BRUXELLES. Abbaye de La Cambre

AVIS PRÉALABLE : Restauration et réaménagement de l'intérieur de l'aile capitulaire (version 2)

Avis de principe

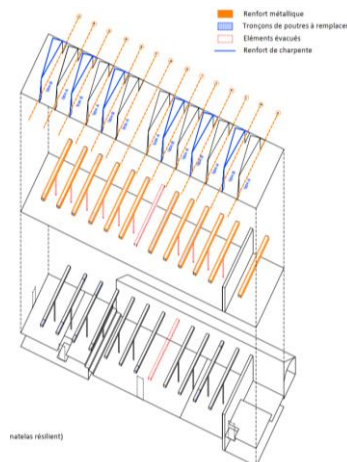
Elle souscrit donc aussi à la motivation avancée pour le décroisement des espaces intérieurs et considère que la suppression d'une large partie des subdivisions tardives peut être admise dans la mesure où celles-ci brouillent aujourd'hui la compréhension des espaces historiques.

Elle souligne toutefois que cette ouverture des plateaux ne doit pas conduire à l'effacement complet de la lecture de l'évolution du bâtiment au fil du temps. Si un retour à une meilleure compréhension des dispositions originelles est recherché, le projet devra également veiller à préserver la lisibilité des différentes phases de transformation qui ont marqué l'histoire de l'édifice. La trame structurelle des

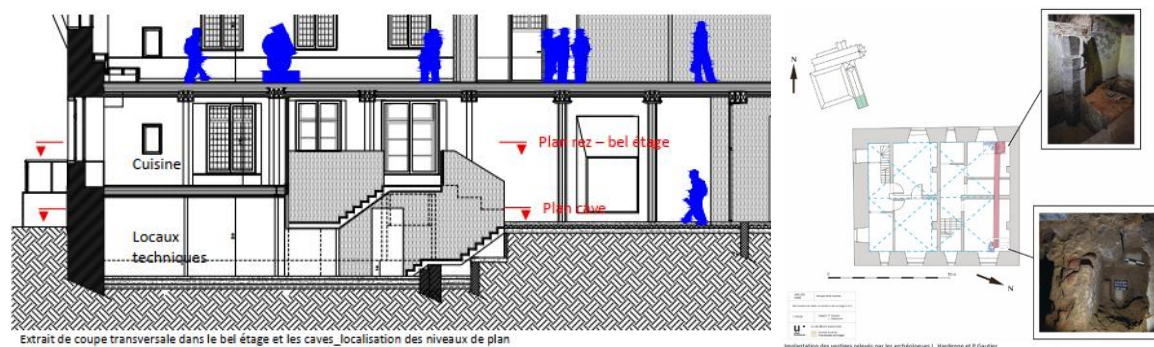
Concernant les caves, la Commission peut admettre le principe du décaissement envisagé pour permettre l'intégration des équipements techniques, sous réserve que cette intervention reste strictement limitée aux besoins avérés du programme et qu'elle soit réalisée sous contrôle archéologique, compte tenu de la fragilité patrimoniale du sous-sol et de la présence de vestiges conservés. La Commission s'interroge toutefois sur la profondeur du décaissement projeté. Dans la variante précédemment présentée, cette hauteur se justifiait par l'aménagement d'une cuisine. Dès lors que les espaces concernés sont désormais destinés à des locaux techniques et à des sanitaires, la Commission demande d'examiner la possibilité de réduire encore les hauteurs sous plafond afin de limiter autant que possible la profondeur du décaissement et son impact sur le sous-sol patrimonial.

Tracé de la façade arrière en situation proposée. Les deux châssis des caves sont remplacés par des grilles permettant l'extraction et la pulsion d'air pour alimenter la pompe à chaleur. Les ferronneries existantes sont conservées.

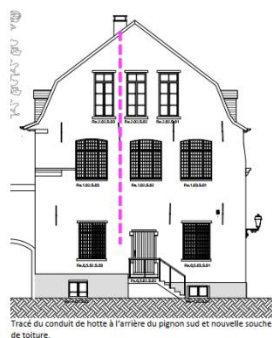
En façade arrière, le remplacement de deux châssis par des grilles permettant l'extraction et la pulsion d'air nécessaires au fonctionnement de la pompe à chaleur n'est pas écarté d'emblée. Il est toutefois essentiel de développer davantage cette proposition et d'en fournir les détails d'exécution ainsi que les dessins nécessaires, afin de garantir l'intégration la plus harmonieuse possible de ces dispositifs dans l'élévation.
